Commissione Speciale di Valutazione di Impatto Ambientale

**“COLLEGAMENTO AUTOSTRADALE
ASTI – CUNEO: LOTTO I-6 – TANGENZIALE DI CUNEO “**

ANAS S.p.A.

Relazione istruttoria

ripartizione dei flussi di traffico nelle tre tratte principali della tangenziale, nei due scenari "completo" e "minimo"

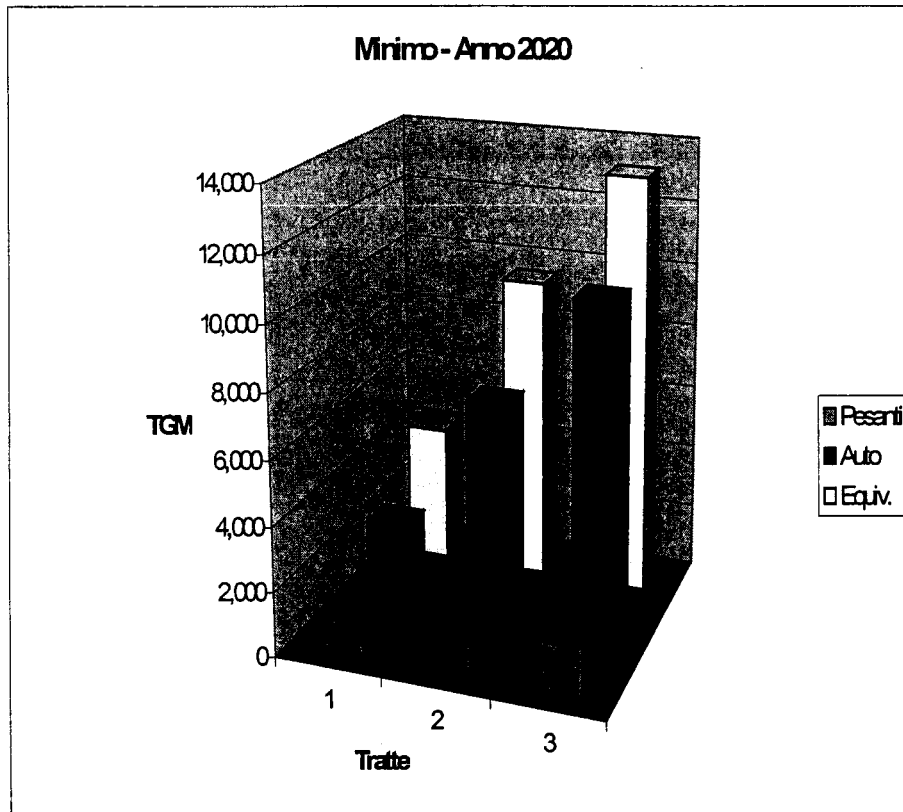
Come si vede, il confronto dello Scenario "Minimo" con quello "Completo" evidenzia una diminuzione del 58% del traffico veicolare sull'infrastruttura di progetto, che si spiega con l'eliminazione delle connessioni offerte dagli altri due progetti (secondo lotto funzionale della tangenziale e secante Est-Ovest). Tale eliminazione comporta una diminuzione dei flussi lungo l'asse di progetto, conseguente, quindi, alla minore integrazione con la rete stradale al contorno.

Anche l'omogeneità di traffici decade, in quanto non vengono più servite le relazioni di attraversamento del centro storico del comune di Cuneo: come si evince dai grafici di seguito riportati (5.3 e 5.4), l'andamento dei flussi non è infatti uniforme su tutti e tre i tratti della tangenziale (gli istogrammi per lo scenario "completo" sono più regolari di quelli relativi allo scenario "minimo"). Questo perché con l'eliminazione del secondo lotto funzionale e della secante Est-Ovest, si perdono due importanti corridoi

che danno continuità al primo lotto funzionale della tangenziale rispettivamente verso sud e verso sud-est.

ripartizione dei flussi di traffico nelle tre tratte principali della tangenziale, nello scenario "secante"

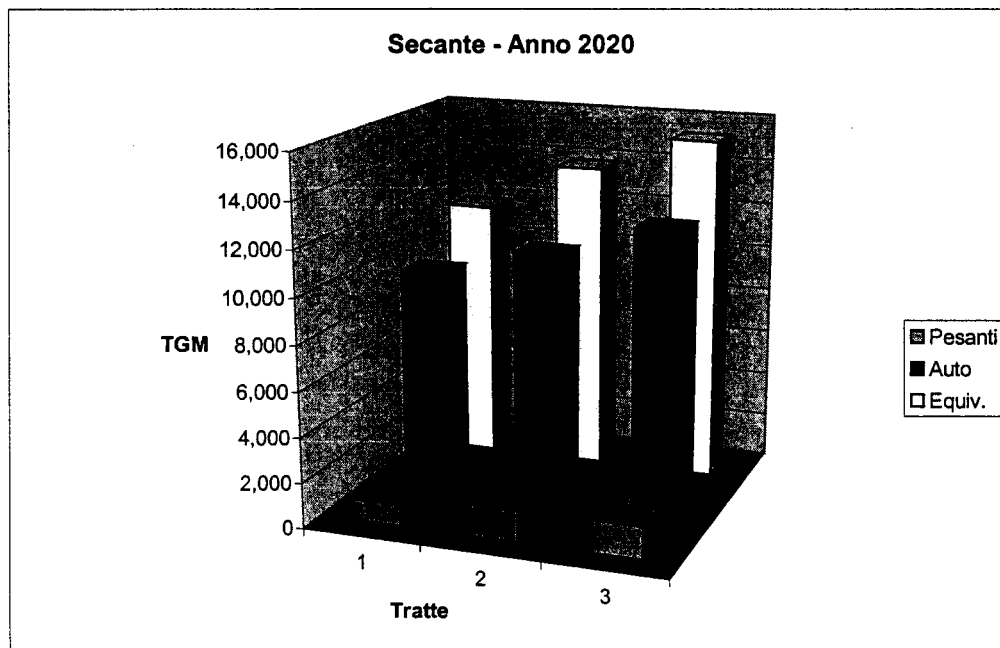
Viceversa, il confronto tra lo Scenario "Secante" e lo Scenario "Completo" presenta un decremento dei traffici veicolari sull'infrastruttura di progetto più contenuto rispetto allo scenario precedente (31% anziché 58%, tabella 5.2), in quanto l'inserimento della secante Est-Ovest completa un itinerario che, unitamente all'infrastruttura di progetto, serve una quota parte della domanda di attraversamento. Si recupera anche una certa omogeneità nei flussi su tutti e tre i tratti della tangenziale, proprio per il collegamento con la Secante.

Con l'integrazione sopra sintetizzata, il Proponente fornisce una risposta esauriente al quesito, in quanto descrive, in termini trasportistici (ossia con i classici indicatori tecnici — TGM, LdS — che individuano le caratteristiche del trasporto su strada), e nel tempo, i diversi scenari, con o senza l'opera, che si possono prefigurare per la rete stradale della regione di interesse, evidenziando anche gli effetti della realizzazione del progetto, costituiti, in breve, dal miglioramento delle condizioni di deflusso per il traffico di attraversamento e per il traffico urbano, decongestionato, quest'ultimo, dei flussi di scorrimento.

Effetti relativi all'assetto idrogeologico

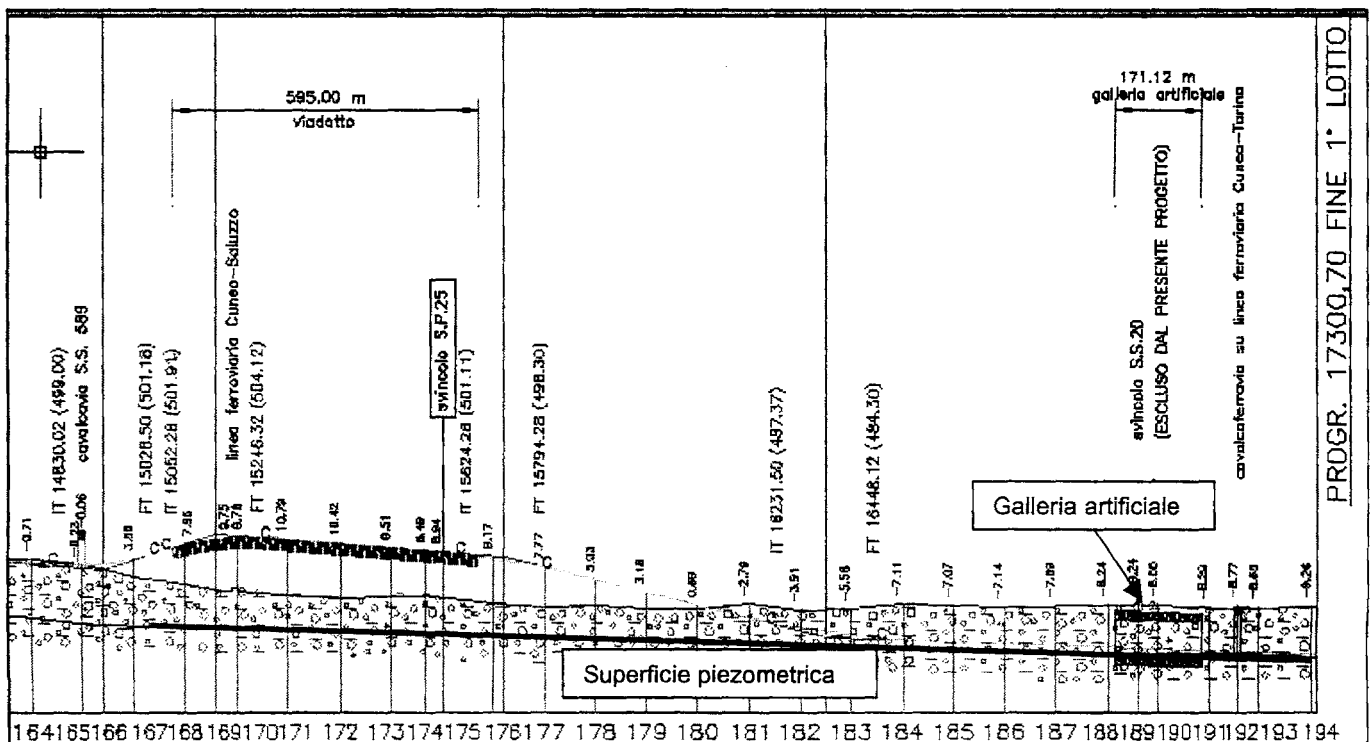
Nello studio di impatto ambientale sono stati forniti gli elementi funzionali all'inquadramento dell'opera in progetto nel contesto idrogeologico locale, utilizzando sia dati provenienti da studi recenti a scala di area vasta, sia dati desunti dalle indagini idrogeologiche dirette, realizzate nella fase di supporto alla progettazione preliminare.

L'esame delle indagini effettuate rende possibile dimostrare che l'opera in progetto non determina apprezzabili effetti-barriera nei confronti della circolazione idrica sotterranea.
